Addenda al Projecte constructiu d'ampliació de l'estació d'aigües residuals al sector Begudes (TM Sant Joan Despí)

Expropiacions no necessàries

setembre de 2026

Figura 1. Àmbit d'estudi de la inundabilitat del torrent de Can Candi. Font: Plànol expropiacions del projecte.

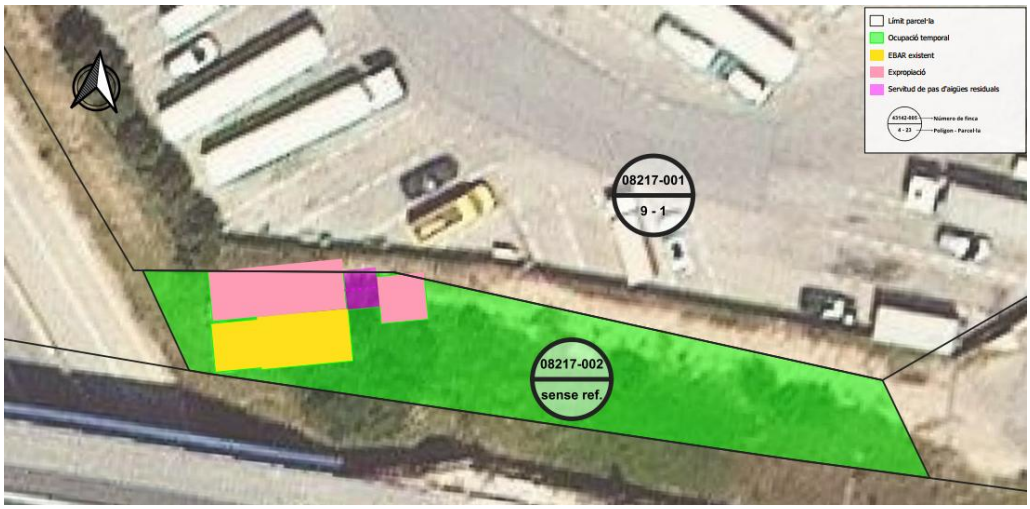
Malgrat tot a l'annex 12. Expropiacions del projecte reflecteix l'ocupació de la parcel·la confrontant amb referencia cadastral 08216A00900001 amb una superfície de 5,32 m^2 i fa una proposta de valoració econòmica no vinculant per a la seva expropiació.

D'acord amb el que s'ha indicat en els apartats anteriors, es constata que la valoració econòmica no vinculant del projecte constructiu d'ampliació de l'estació d'aigües residuals al sector Begudes (TM Sant Joan Despí) es va realitzar en base a la informació del cadastre.

Que la documentació del cadastre no reflecteix la realitat física de l'entorn. La parcel·la del cadastre 08216A00900001 ocupa un espai del recinte existent de l'estació de bombament fora de l'espai que ocupa l'aparcament de camions.

Figura 2. Planta general on es pot apreciar que l'àmbit d'actuació està fora del recinte de l'aparcament.

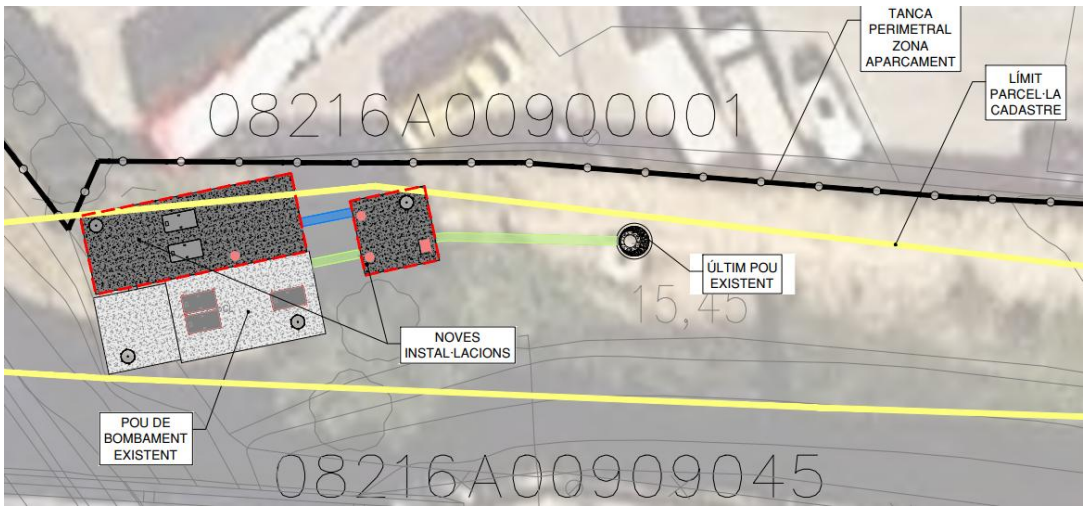
La tanca perimetral es troba fora de l'àmbit d'actuació, a més el projecte considera un procediment constructiu per a portar a terme l'excavació amb palplanxes metàl·liques que evita afectacions a la tanca del recinte de l'aparcament de camions.

Que les actuacions definides en el projecte constructiu d'ampliació de l'estació d'aigües residuals al sector Begudes (TM Sant Joan Despí) de setembre de 2025, no afecten ni la tanca ni el recinte perimetral de l'aparcament de camions.

En vista del que s'ha indicat, per a l'execució de les obres no existeix cap afectació al recinte de l'aparcament de camions, i que totes les actuacions tenen lloc al recinte que actualment s'utilitza per les actuacions de manteniment del bombament existent sense necessitat de realitzar cap procediment d'expropiació per poder executar les obres definides al projecte.

ANNEX 1. PLÀNOL

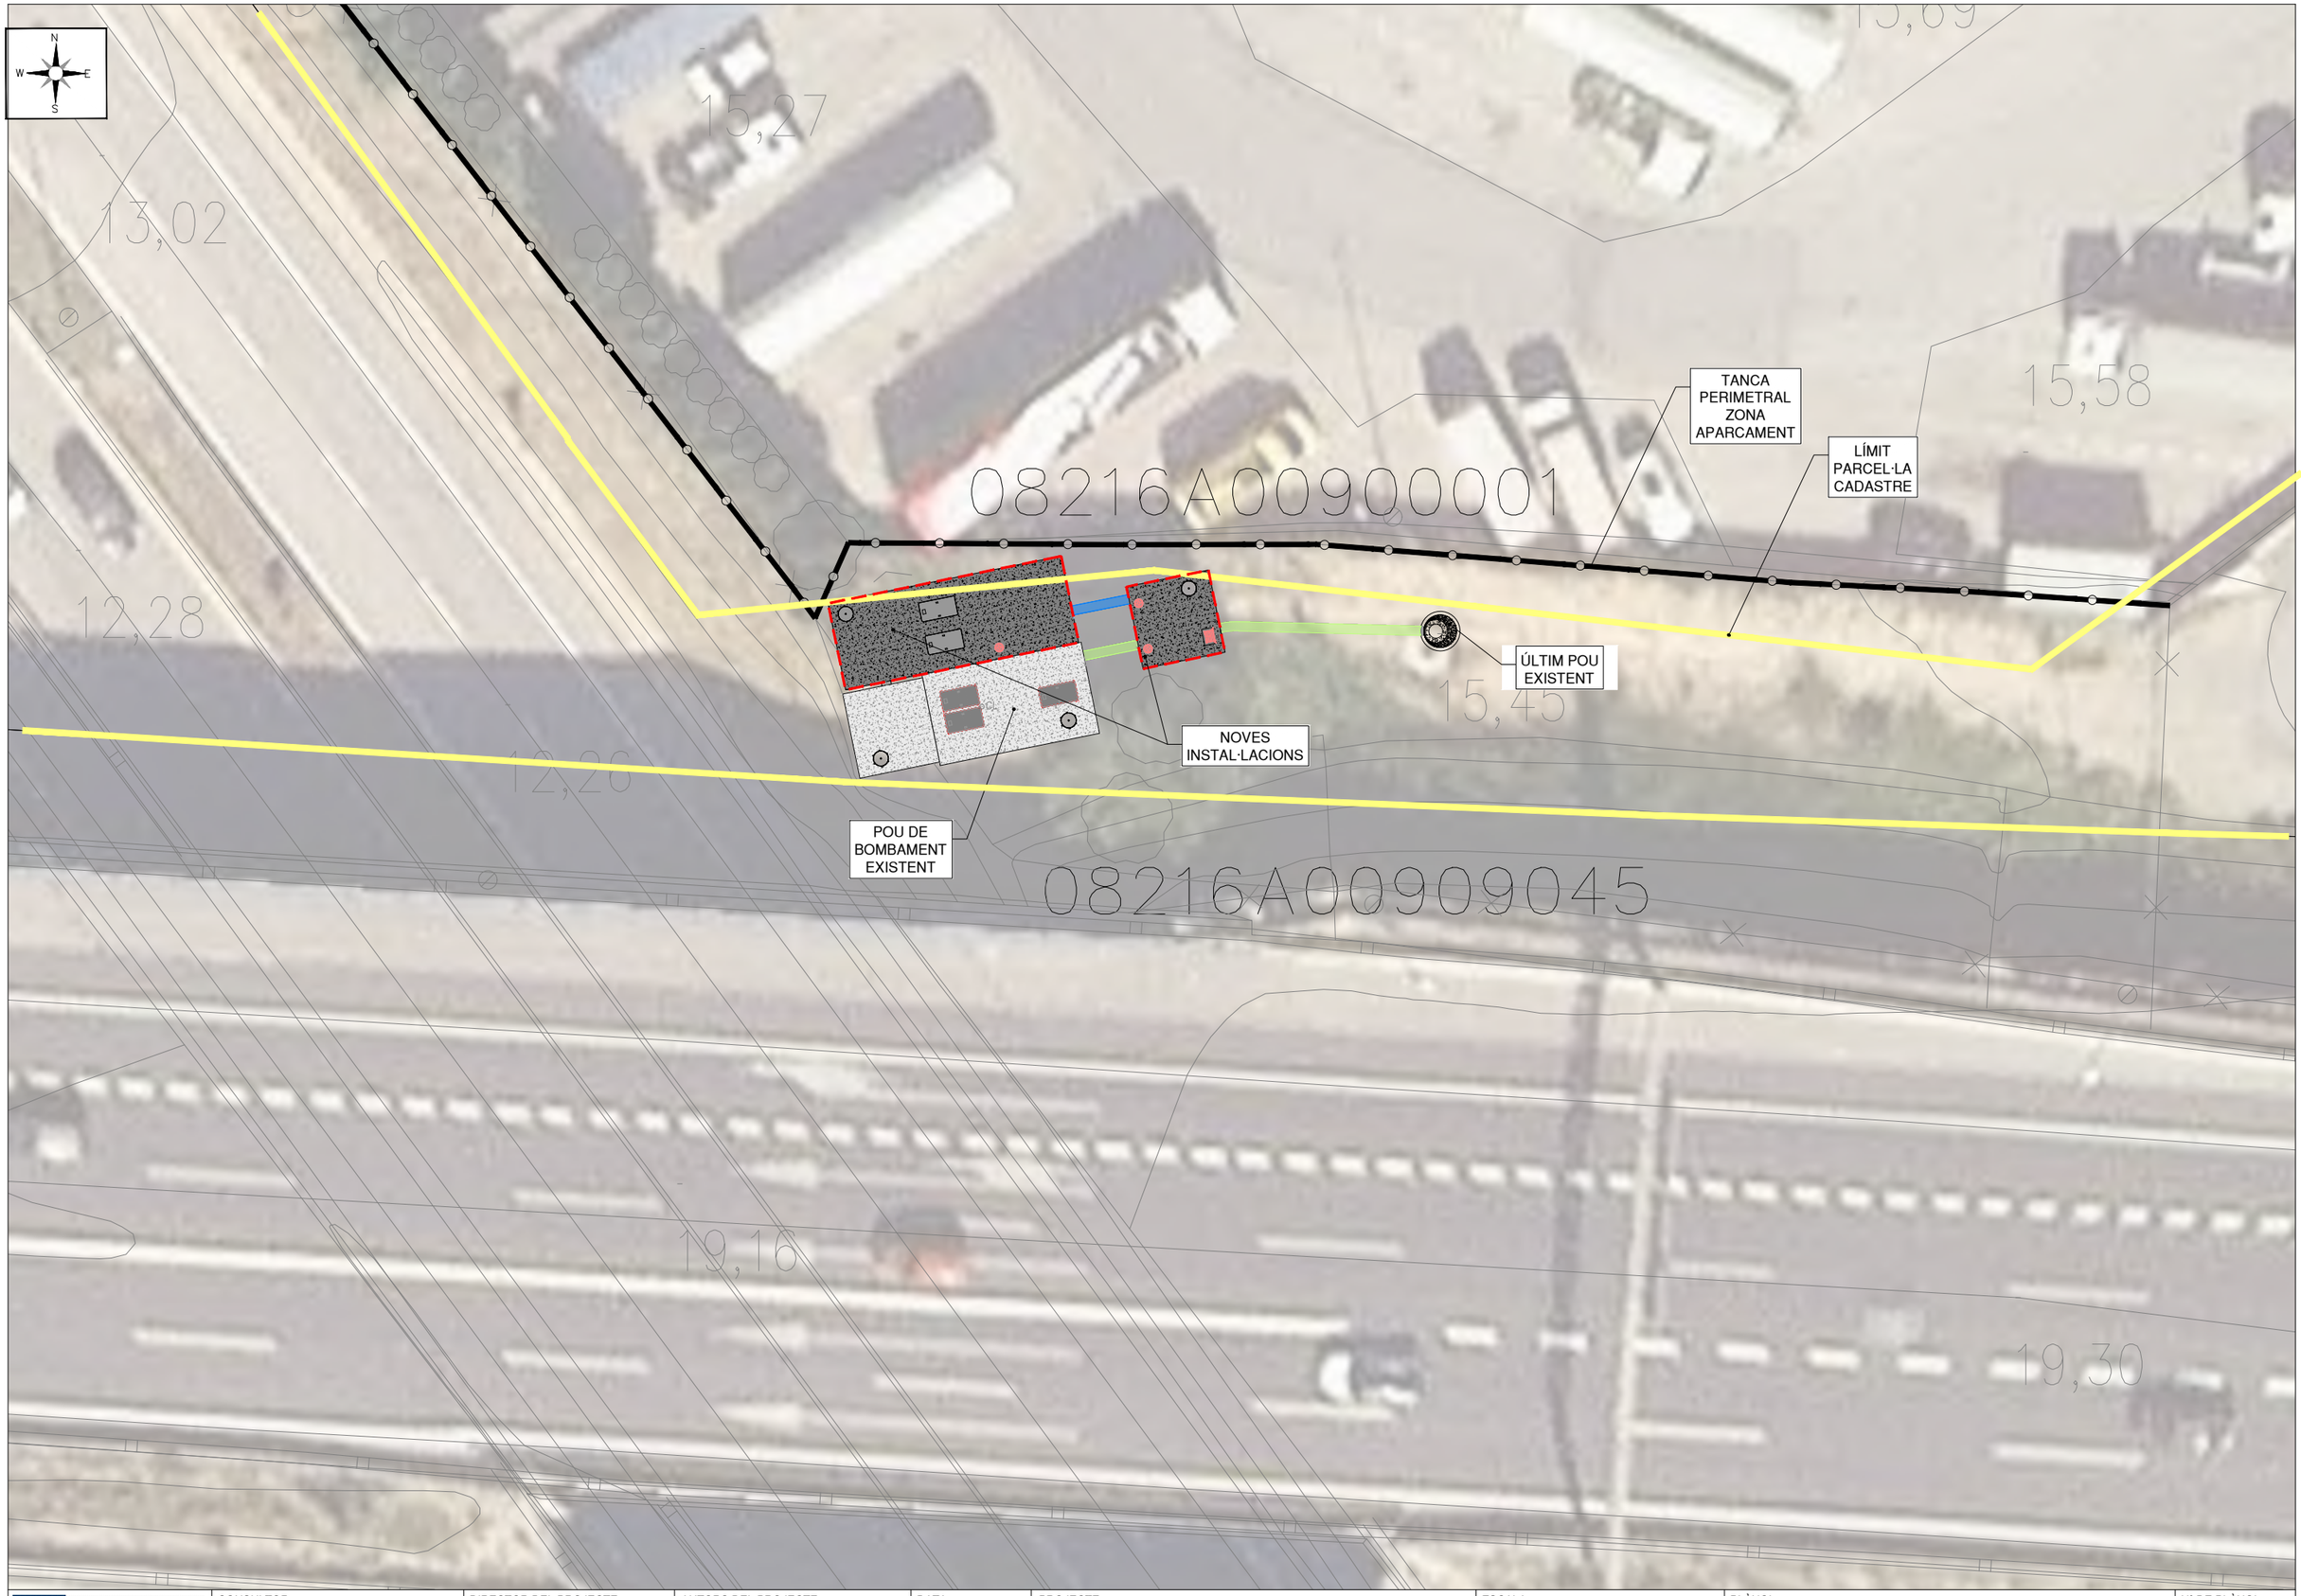
D'acord amb el que es pot comprovar in situ, i s'ha reflectit en el plànol de l'annex 1 d'aquest document, la realitat física de l'espai difereix de la documentació gràfica del cadastre.
